Ställningstagande om brolösning för gång- och cykel Vårby Allé

Enligt påskrivet genomförandeavtal (Trafikverket 2021/119412) mellan Huddinge Kommun och Trafikverket punkt 6.4 ska Huddinge Kommun lämna skriftlig information vilket val av gång- och cykelkoppling som ska utföras till Vårby allé till Trafikverket senast 2022-09-01.

Svar på ställningstagande om brolösning för gång och cykel Vårby allé

GC-VÄG TILL VÅRBY ALLÉ
VÄGPLAN

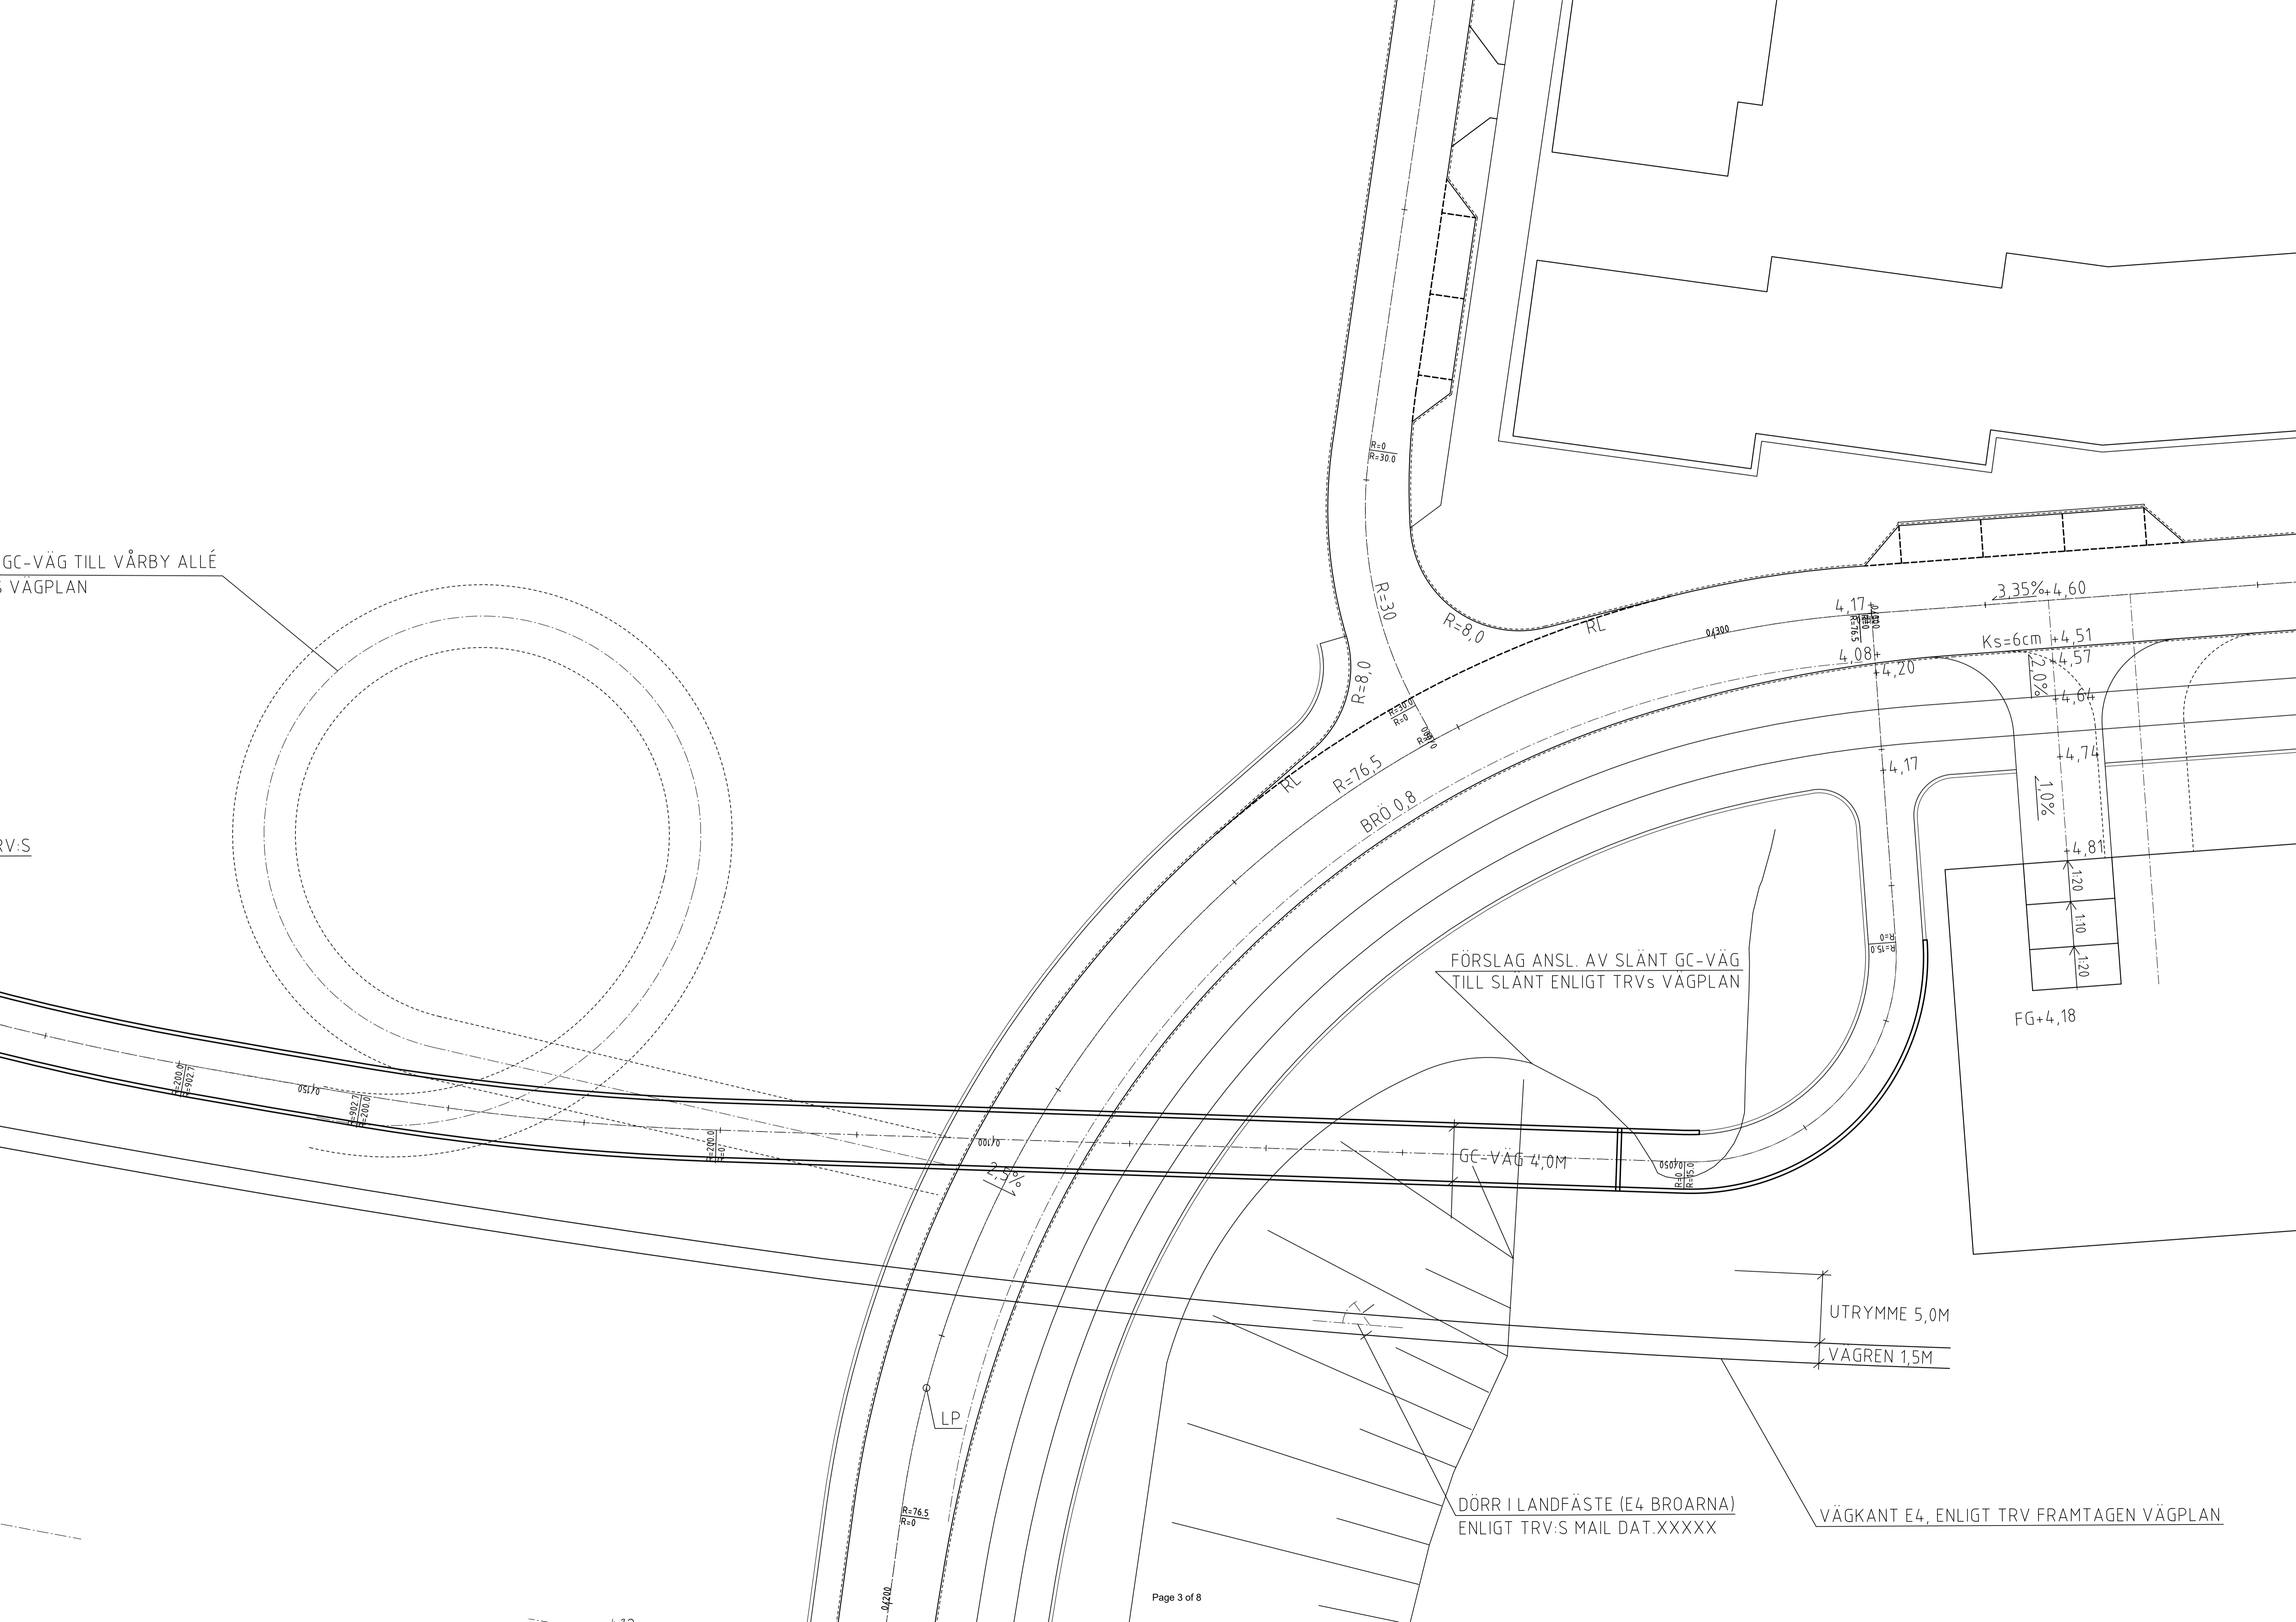
Härmed lämnar Huddinge Kommun sitt ställningstagande till Trafikverket att Trafikverket skall ersätta cykel "snurran" med en brolösning enligt kommunens förslag bifogad i plan och profil med detta brev som planskild koppling över Vårby Alle.

Kommunens bifogade förslag medför en mindre justering av Trafikverkets brolösning redovisad i bilaga 3 i genomförandeavtalet, "Förslag Trafikverket".

Kommunen vill att den blåmarkerad anslutningslinjen markerad i bilagan förlängs norr ut och Trafikverkets brolösning ansluter mot kommunens ramp-byggnation i den punkten enligt bifogad ritning.

Vi noterar kommunens nya förslag till brolösning i text och bilagor. En översiktlig bedömning är att detta förslag kan ha svårigheter när det gäller genomförbarhet, bl a avseende möjlighet att nå teknikutrymme i E4-broarnas landfäste, berörda ledningar och höjder.

Vi konstaterar att kommunen inte godtar "Förslag Trafikverket", som enligt genomförandeavtalet är alternativet till att vägplanens alternativ med gc-snurra genomförs. Vi kommer därför att gå vidare med vägplanens alternativ med gc-snurra.

Trafikverket har ingen möjlighet att nu ta ställning till förutsättningarna att gå vidare med kommunens förslag till brolösning. Projekteringen inför upphandling av totalentreprenad är avslutad.

Trafikverket kan utreda förslagens genomförbarhet och tids- och kostnadspåverkan för vidare diskussioner med Kommunen. Därefter kan Trafikverket starta projektering av förslaget och en omarbetning av förfrågningsunderlaget samt avgöra om det med hänsyn till tidplan och påverkan på Tvärförbindelse Södertörn kan accepteras.
